この度は、PG-FP5 フラッシュメモリプログラマをご使用いただきまして、誠にありがとうございます。

この添付資料では、PG-FP5 が該当する仕様追加/変更事項、制限事項、注意事項を記載しています。用語、注意事項については、ユーザーズマニュアルにも掲載されておりますので、あわせてお読みください。

第2章 仕様追加/変更事項

No.1 Cancel ボタンの仕様変更

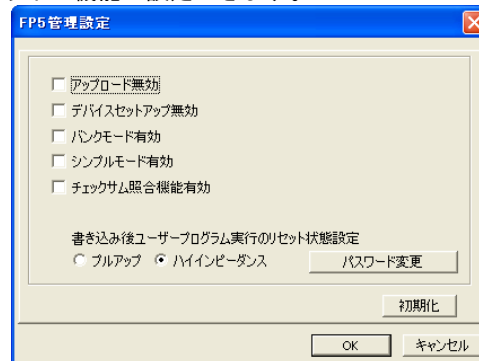
【内 容】PG-FP5 本体の Cancel ボタン機能について、全てのコマンドに対して中断する機能から、[読み出し]コマンドのみ中断する機能に仕様変更しました。

【改善案】管理記号 A(ファームウェア:V1.01/FPGA:V1/GUI:V1.00)以上で仕様変更されております。

No.14 UART 通信 500kbps の仕様追加

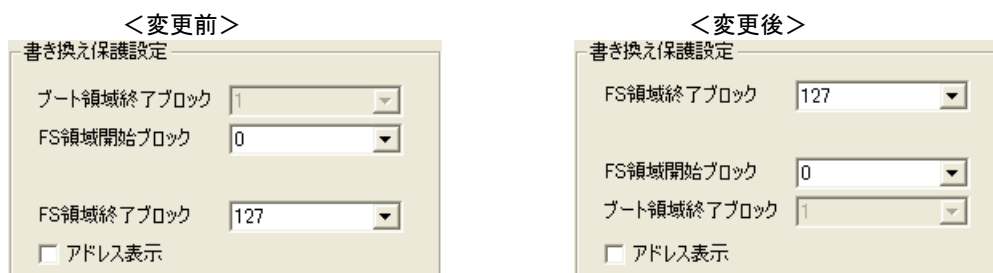
【内 容】78K0R 以外のターゲットデバイスを選択した時にも UART のボーレートで 500kbps を選択できるように仕様変更しました。ただし、ターゲットデバイスが対応していない場合は 500kbps では通信できません。各ターゲットデバイスで使用可能なボーレートはデバイスのユーザーズマニュアルおよびパラメータファイルの補足資料を参照してください。なお、ターゲットデバイスが 78K0R の場合は、プログラミング GUI V1.00 より 500kbps を使用できます。

【改善案】管理記号 A(ファームウェア:V2.01/FPGA:V2/GUI:V2.01)以上で仕様追加されております。

No.25 対応 Windows の変更

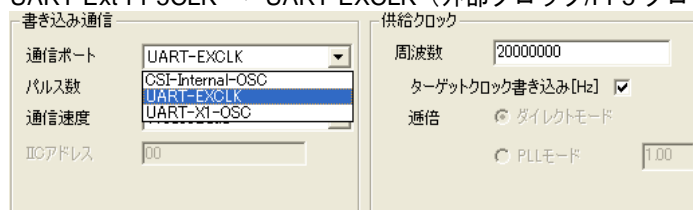
【内 容】 Windows 7 (32bit 版, 64bit 版), Windows Vista (64bit 版) をサポート追加しました。
Windows 2000 をサポート対象外としました。

【改善案】 管理記号 A,C,D(ファームウェア:V2.06/FPGA:V4/GUI:V2.06)以上で仕様変更されております。
